Controle Toetsing revisie

Polder/Dijkvak
Wilhelmus-, Kruispolder

Datum
28-05-2002
bijlage(n)
-
Kenmerk
PZDT_M_02095

Het betreft de actualisatie van de toetsing van de revisie van het dijkvak Wilhelmus-, Kruispolder van 13,190 km tot 17,613 km. Aan de hand van reeds aanwezige documentatie van Anco van den Heuvel is de stand van zaken geactualiseerd.

Profiel dwp 192 (Kruispolder)

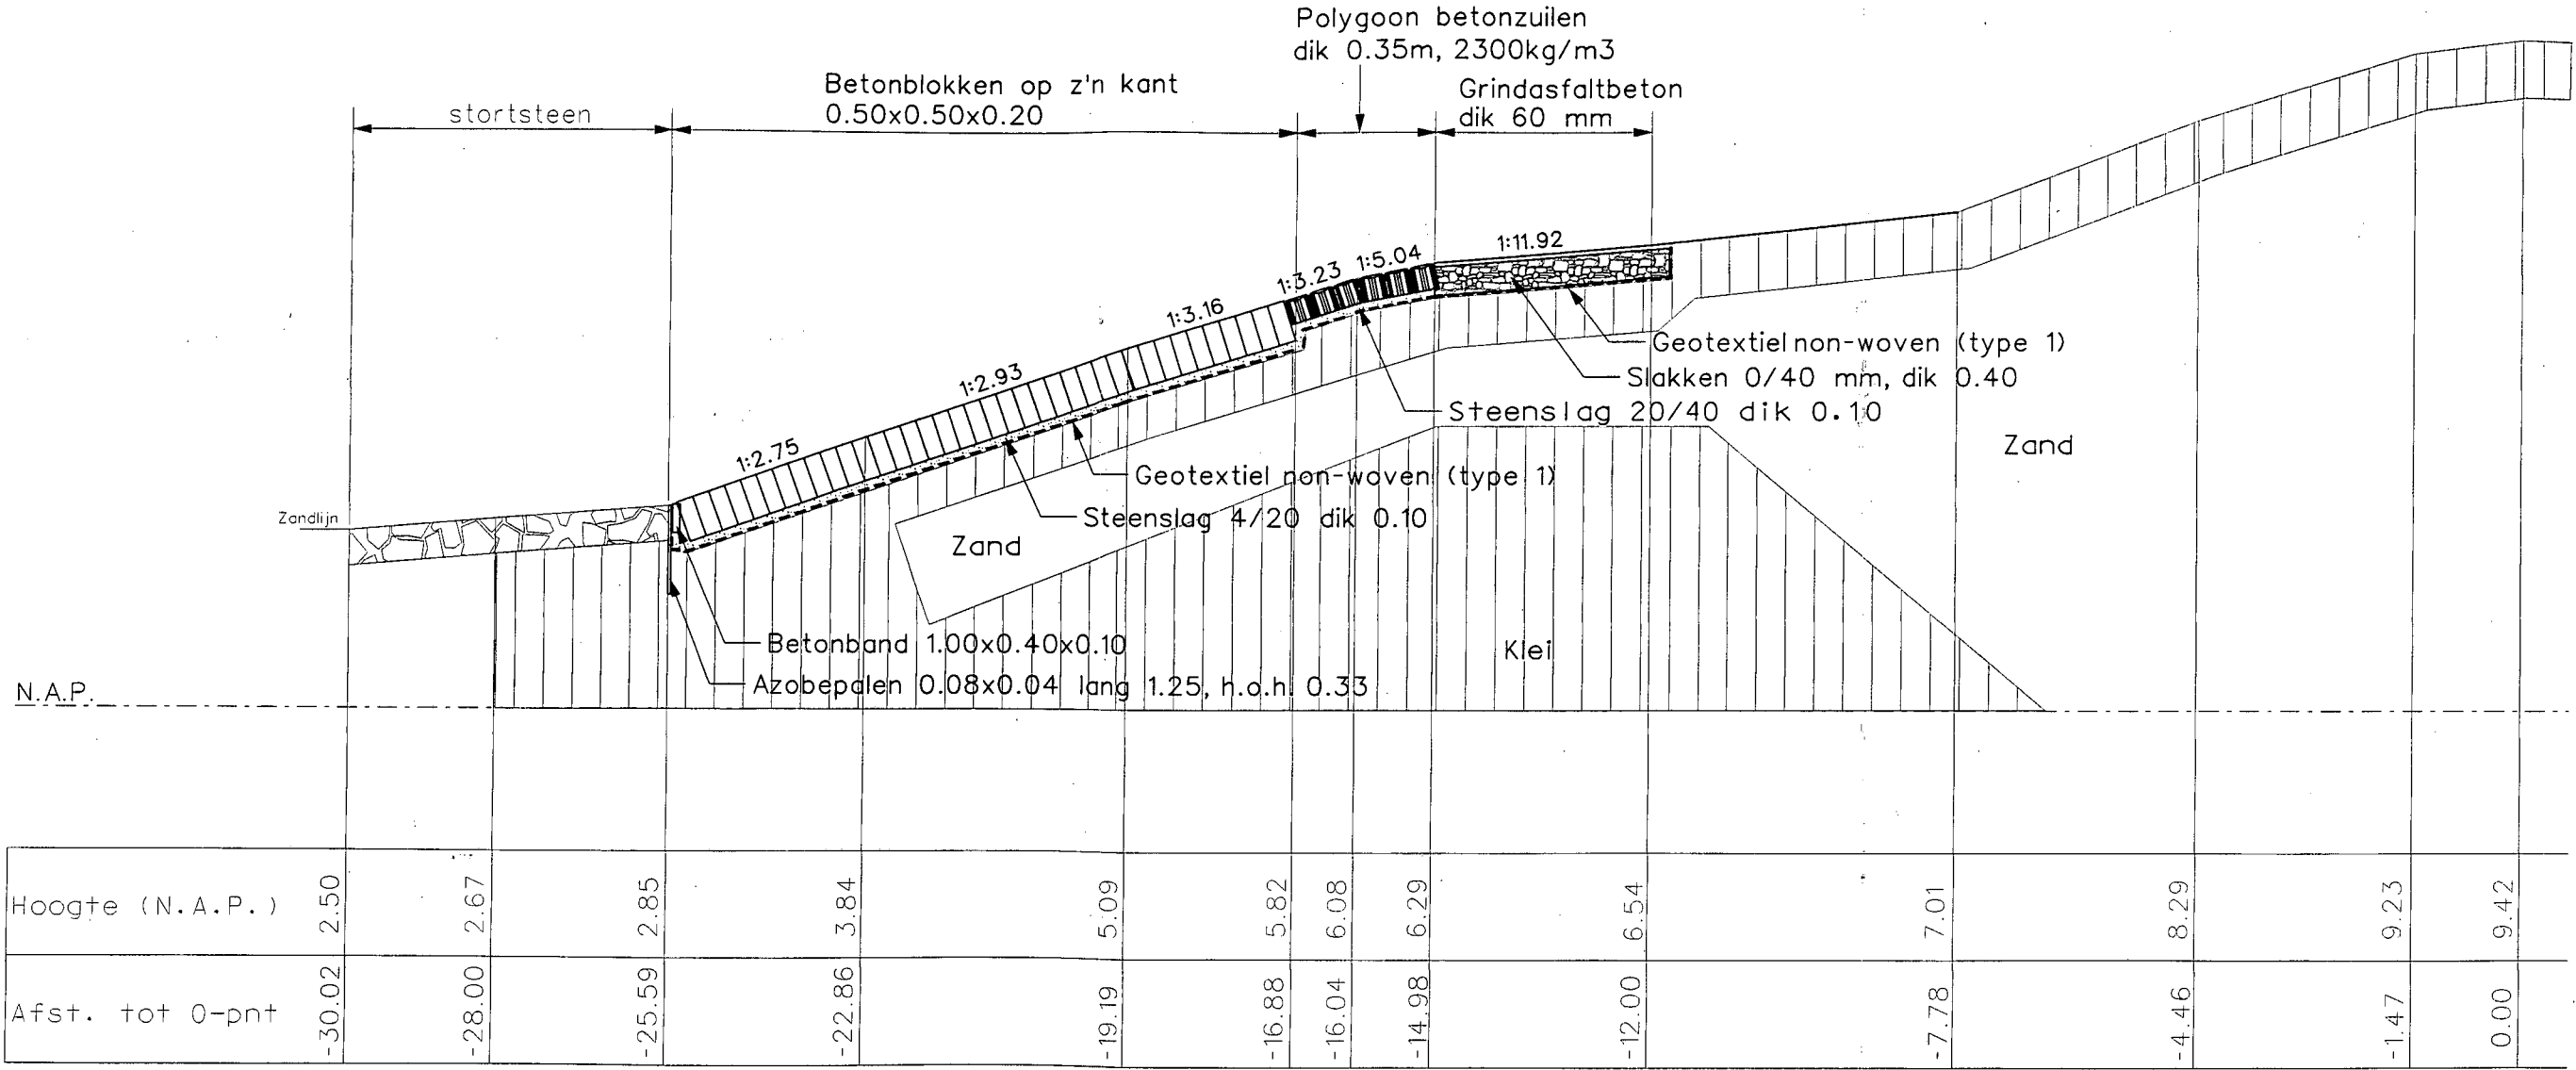
-Dijkvak 13151 heeft de score twijfelachtig, in document Wilhelmus- Kruis 26112001 is vastgesteld dat wanneer de dikte van de kleilaag minimaal 80 cm bedraagt, het vak goed scoort. Aan de hand van het dwarsprofiel ter plaatse (profiel dwp 192 kruispolder) blijkt niet het gehele dijkvak aan deze eis te voldoen. De kleidikte is op sommige plaatsen slechts 60 cm dik. De werkgroep Kennis zal proberen d.m.v. geavanceerd toetsen dit vak toch goed te keuren.

-Dijkvakken 13201 en 13251 worden in document Wilhelmus- Kruis 26112001 afgekeurd, i.v.m. toepassing van hydroblocks van 35 cm hoog i.p.v. gekantelde betonelementen van 50 cm hoog. De werkgroep Kennis zal proberen d.m.v. geavanceerd toetsen dit vak toch goed te keuren.

-Dijkvak 13151 heeft de score twijfelachtig, in document Wilhelmus- Kruis 26112001 is vastgesteld dat wanneer de dikte van de kleilaag minimaal 80 cm bedraagt, het vak goed scoort. Aan de hand van het dwarsprofiel ter plaatse (profiel dwp 192 kruispolder) blijkt niet het gehele dijkvak aan deze eis te voldoen. De kleidikte is op sommige plaatsen slechts 65 cm dik. De werkgroep Kennis heeft dit geavanceerd getoetst en heeft dit vak goedgekeurd.

-Dijkvakken 13201 en 13251 worden in document Wilhelmus- Kruis 26112001 afgekeurd, i.v.m. toepassing van hydroblocks van 35 cm hoog i.p.v. gekantelde betonelementen van 50 cm hoog. Dit vak ligt in een bocht. De F-waarde is 7,2 resp. 7.3. Met de huidige rekenmethoden is het niet mogelijk dit vak goed te keuren. Dit vak blijft op onvoldoende staan.
